Ref. Spiegelberg	Ref. BfArM
CMP-202211001	Fall-Nr. 31936/22

Dringender Hinweis zur Sicherheit im Feld

Für tunnelierbare Spiegelberg-Sonden:

Abbildung 1 links: Sondenkonnektor (1) und Sicherungsmutter (2); rechts: fertige Verbindung

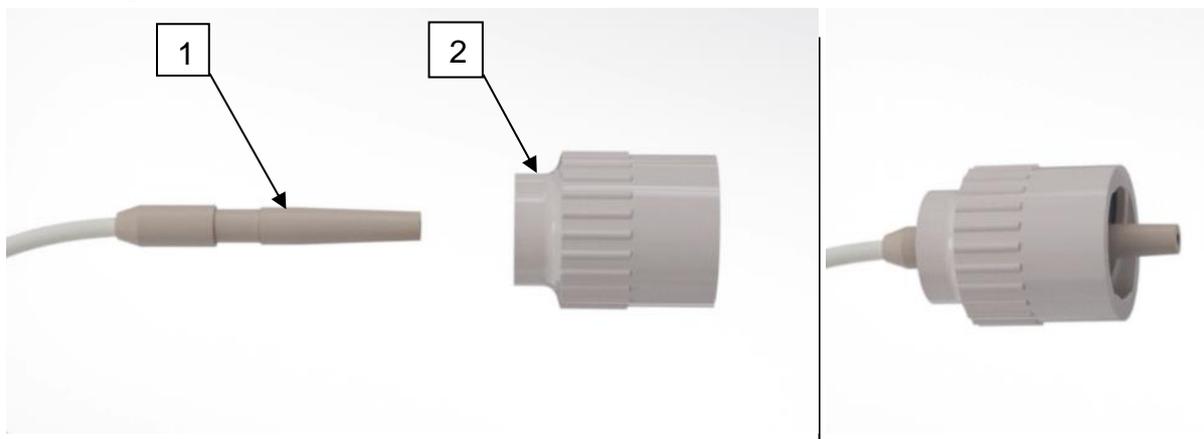
Um den Verlängerungsschlauch und das Luftlumen der Sonde miteinander zu verbinden, wird eine Sicherungsmutter (siehe Abbildung 1, (2)) auf den sondenseitigen Konnektor geschoben (siehe Abbildung 1, (1)). Die Sicherungsmutter enthält zwei Platten, die es ermöglichen, dass der sondenseitigen Konnektor sicher in der Sicherungsmutter einrastet.

Abbildung 2 Fehlerhafte Verbindung

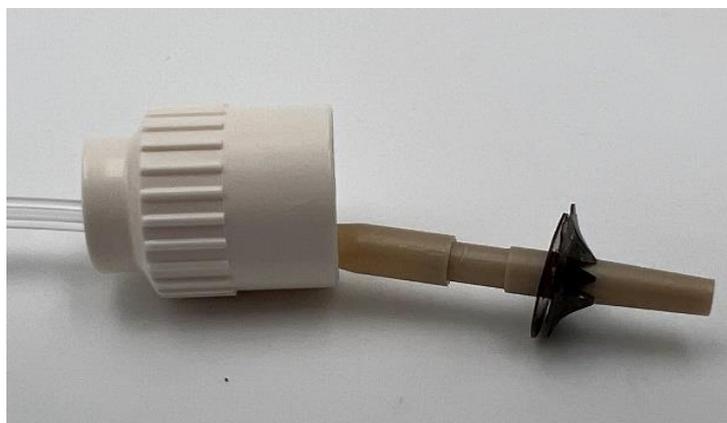
Auf Grund eines langsam fortschreitenden Verschleißes eines Fügwerkzeugs ist es möglich, dass die zwei Platten im Inneren der Sicherungsmutter aus der Sicherungsmutter ausbrechen könnten (siehe Abbildung 2).

1. Die Sonde wird platziert und getunnelt. Der Anwender versucht die Verbindung zwischen Sicherungsmutter und sondenseitigem Konnektor herzustellen. Die Verbindung ist fehlerhaft (wie in Abbildung 2 zu sehen) und kann daher nicht durchgeführt werden. Die zwei Platten und die Sicherungsmutter können vom sondenseitigen Konnektor entfernt werden, wodurch eine neue Sicherungsmutter verwendet werden muss. Es muss daher neues Produkt geöffnet werden.
2. Die Sonde wird platziert und getunnelt. Der Anwender versucht die Verbindung zwischen Sicherungsmutter und sondenseitigem Konnektor herzustellen. Die Verbindung ist fehlerhaft (wie in Abbildung 2 zu sehen) und kann daher nicht durchgeführt werden. Die zwei Platten und die Sicherungsmutter können nicht vom sondenseitigen Konnektor entfernt werden. Die Sonde muss entfernt und eine neue Sonde platziert und getunnelt werden.

Während der Untersuchung wurde herausgefunden, dass ein langsam fortschreitender Verschleiß des Fügwerkzeuges, welcher während des Wartungsprozesses nicht entdeckt wurde, die Schwächung der Sicherungsmutter ausgelöst hat.

- a. Aktualisierung des Herstellungsprozesses, der Werkzeuge und Verfahrensanweisungen.
- b. Aktualisierung des Wartungsprozesses der Werkzeuge.
- c. Aktualisierung der Risikobewertung

Um das potenzielle Risiko für den Patienten zu senken, stellt Spiegelberg doppelt verpackte und sterile Sicherungsmuttern als Ersatzteil zur Verfügung. Diese Sicherungsmuttern werden nach dem aktualisierten Herstellungsprozess gefertigt.
